論点9 原子炉の制御性への影響

論点9-1 出力分布の不均一性

図9-1 燃料集合体内の燃料棒配置図(例)(MOX燃料)

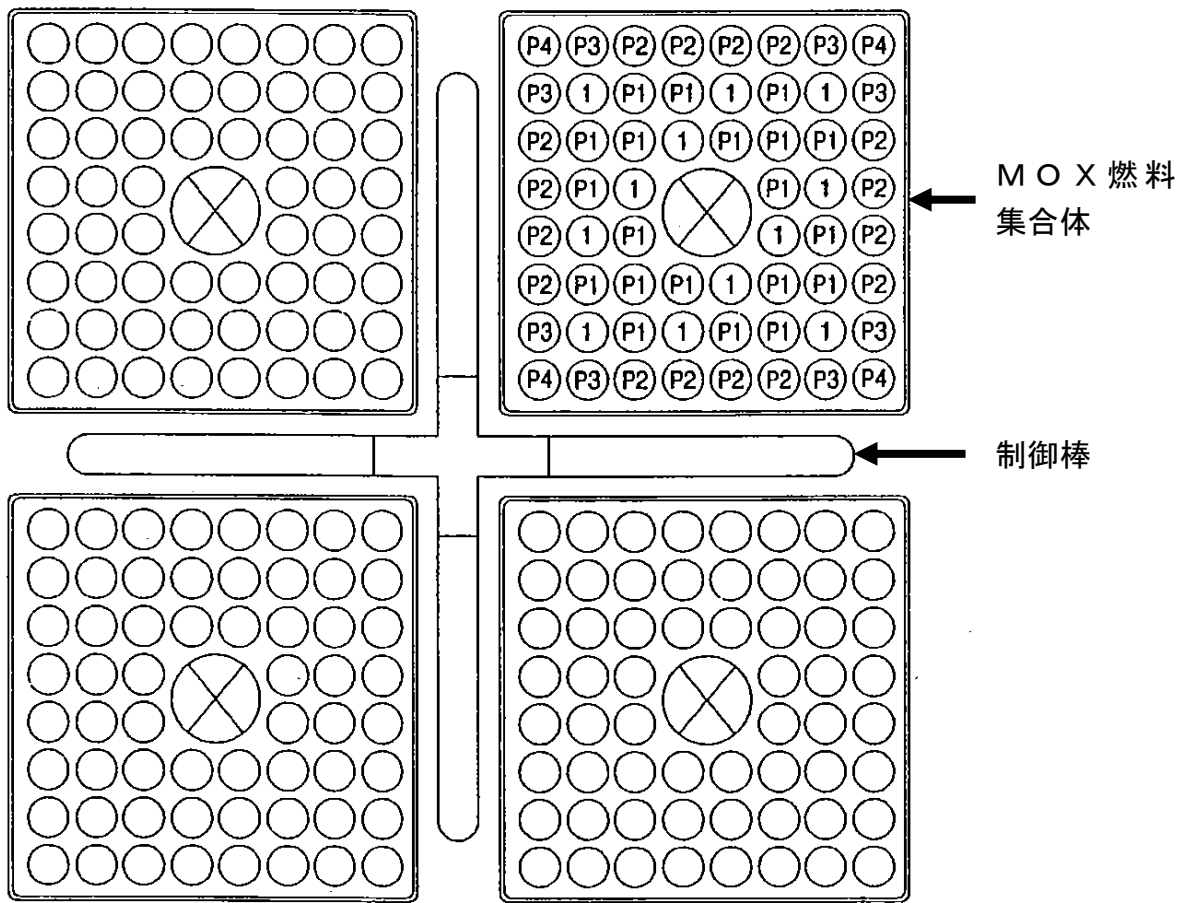
MOX燃料はプルトニウムが中性子を吸収するために燃料集合体内の中性子が少なくなる。中性子が多く存在するウラン燃料を隣に配置すると、その部分のMOX燃料が反応しやすくなり、MOX燃料集合体外周部の燃料棒出力が高くなりやすいが、燃料の健全性や原子炉の制御に影響を与えないか。

- ・ よく燃えるところ（MOX燃料集合体の一番外側の燃料棒）では燃料棒が破損しやすくなる危険性が生じる。
- ・ 上記の対策として、MOX燃料集合体内の外側の燃料棒ほどプルトニウム含有率を小さくして燃えにくくする配置にする。しかし、それにも限界がある。
- ・ MOX燃料とウラン燃料の境界では性質が異なるため焼きむらが生じるので燃料破損が起りやすくなる。また核分裂の制御を難しくする。

- ・ 核分裂が起きやすい燃料棒と核分裂が起きにくい燃料棒の差があまり大きくならないように、MOX燃料集合体内に濃度を変えた（4種類程度のプルトニウム含有率、1種類程度のウラン濃縮度）燃料棒を使用する。またウラン燃料棒の軸方向には濃縮度分布をもたせている。（図9-1参照）（設置許可申請書8-3-12）
- ・ 燃料外周部の燃料棒はプルトニウム含有率を小さくし燃えにくい配置にする。
- ・ このような燃料設計とすることで、MOX燃料集合体の燃料棒の出力分布のばらつきはウラン燃料と同等にすることができる。（9×9燃料に対しては、ほぼ同等から1割程度小さい。高燃焼度8×8燃料に対してはほぼ同等。）
- ・ また、燃料棒の出力上昇が厳しくなる過渡事象（「出力運転中の制御棒の異常な引き抜き」）時でも、燃料棒の出力は定格時の約121%まで上昇するにとどまり、燃料被覆管に過度の変形が生じないように設けた制限値（定格時の165%以下であること）には十分余裕がある。

図9-3 炉心安定性と出力
 (9×9燃料(A型)及びMOX燃料228体を装荷した炉心)

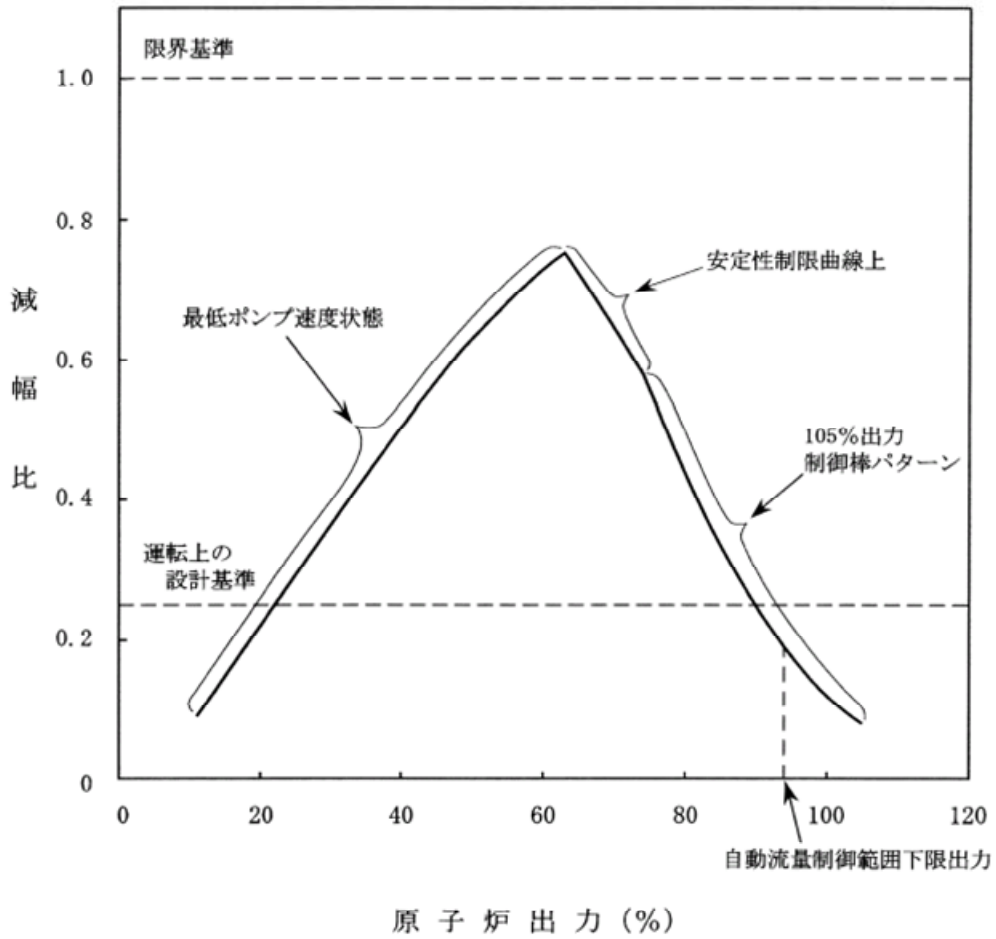
プルトニウムはウランより熱中性子を吸収しやすいため、MOX燃料を採用すると熱中性子の割合が減少することから、原子炉の制御が不安定になったり、制御が不能になることはないのか。

- ・ プルトニウム燃料の場合、遅発臨界の幅はウランの 1/3 の程度であり、即発臨界になりやすい。

- ・ プルトニウムはウランに比べて、エネルギーの小さい中性子（熱中性子）を吸収しやすいため、平均熱中性子束はMOX燃料を採用した方が小さくなる。（表9-1参照）（設置許可申請書8-3-79）
- ・ 安定した核分裂に重要な遅発中性子割合^{*1}をみると、 ^{239}Pu は ^{235}U の1/3程度であるが、MOX燃料は ^{239}Pu のみで構成されているわけではなく、また、全燃料560体のうち228体MOX燃料を装荷した場合でも残りはウラン燃料であるため、炉心として平均化された実効遅発中性子割合の減少はウラン燃料のみの炉心の1割程度にとどまる。（表9-2、表9-3参照）（設置許可申請書8-3-79）
- ・ MOX燃料が装荷された炉心では、冷却水の沸騰で生じた泡の増減による出力の変動割合（減速材ボイド係数）がウラン燃料を装荷した炉心よりも大きくなるので、炉心安定性（炉心全体の出力の振動）、領域安定性（炉心全体ではあまり出力変動はないが、炉心の左右半面で逆方向の振動）、プラント安定性（原子炉の出力を一定にするために設けた制御装置の働きも考慮した炉心出力などの振動）は、悪くなる傾向にある。（表9-4、図9-3、図9-4参照）
- ・ しかしながら、原子炉は、出力振動に対し十分な安定性を有しているため制御が不能になることはない。さらに各運転サイクルの具体的な燃料配置を定める段階においても、十分な安定性を有することを確認する。また、この運転状態以外でたとえ出力振動が生じたとしても、出力振動を中性子束モニタで監視でき、制御棒等で抑えることができる設計とする。（表9-4、図9-3、図9-4参照）（設置許可申請書8-3-121）
- ・ また、原子炉は、運転中の圧力設定値の変更、制御棒の操作、あるいは再循環流量の変化等、平常運転中に予想される外乱に対して、安定に応答し、燃料の許容設計限界を超える状態に至ることなく十分満足な制御が可能であることを解析で確かめている。（図9-3、図9-4参照）（設置許可申請書8-3-122）

いずれの安定性についても解析結果は、限界基準を満足し、さらに、炉心安定性については、運転上の設計基準を満足しており、燃料の許容設計限界を超える状態に至らないような減衰特性を有するとしている。

図9-6 刻印番号
 (炉内に装荷された燃料集合体を上部から見たもの (イメージ))

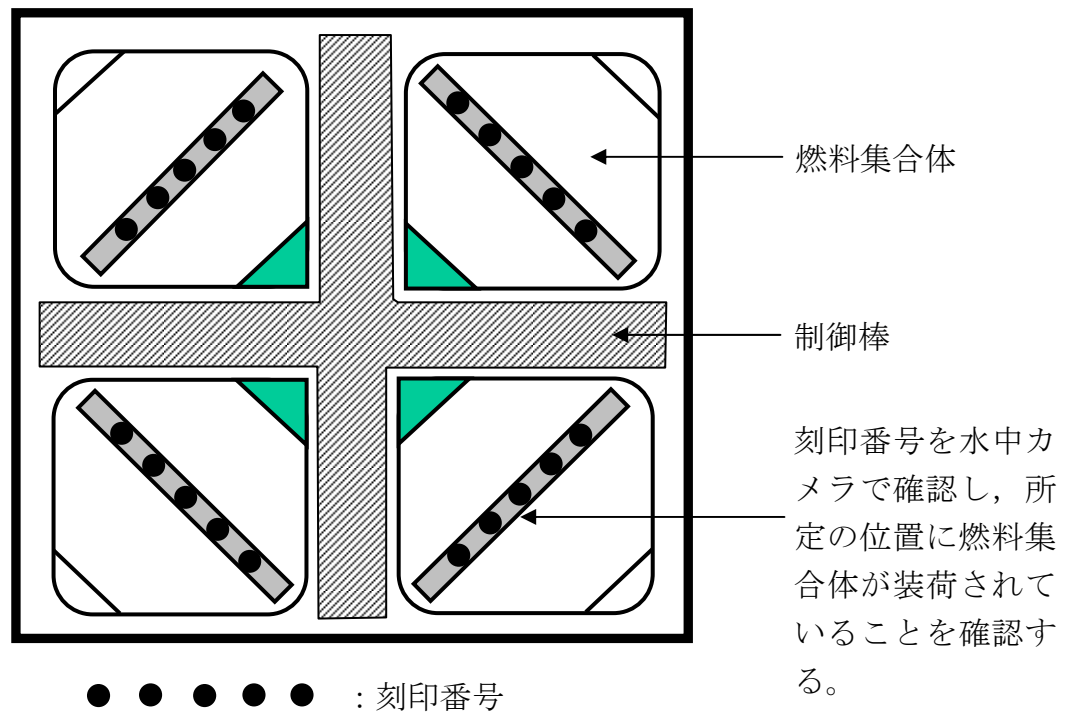
MOX燃料を導入すると燃料の種類が増え、炉心への燃料装荷時に間違いを誘発しやすく、制御棒引き抜けなどの操作ミスが事故につながる危険性も大きくなるのではないか。

- ・ 燃焼度の異なる燃料が増え、燃料入れ替えの作業ミスの可能性が高くなる。その場合、制御棒引き抜けなどの事故が重なった場合、解析する必要はないのか。
- ・ 何らかの原因で制御棒が抜けるなどして反応度が加わった場合の安全性について検討すべきである。
- ・ 燃料の組成構造が非常に複雑になるから製造ミスも発生しやすくなり、その結果新たな事故のきっかけを増やすことになりかねない。
- ・ MOX炉心では配置が複雑になるため、装荷時に間違いを誘発しやすく、事故につながる危険性も大きくなる。

- ・ これまでも燃料取替作業は以下の手順により行い、繰り返し、かつ複数の人間が原子炉内で燃料を置く場所を確認している。
 - ① 燃料装荷を行う前には燃料集合体の番号（刻印番号）と装荷位置を記載した手順書を準備する。
 - ② 燃料装荷を行う前に燃料装荷手順を燃料交換用の計算機に入力する。
 - ③ 燃料装荷時に作業員は燃料番号を手順書、計算機で確認し、燃料交換機にて1体ずつ装荷を実施する。また、確認は複数の作業員が行う。
 - ④ 全数の装荷が終了した後、集合体の位置に間違いがないか水中カメラにより刻印番号のチェックを行う。チェックは複数人で行い、また炉内の確認は定期事業者検査として行われる。（図9-6参照）
- ・ 制御棒の引き抜けなどの操作ミスに対しては、仮に炉心内で最も核分裂反応をしやすい部分の制御棒1本が完全に引き抜かれた場合でも、他の制御棒の挿入により炉心を未臨界にできることから安全性が確保される。
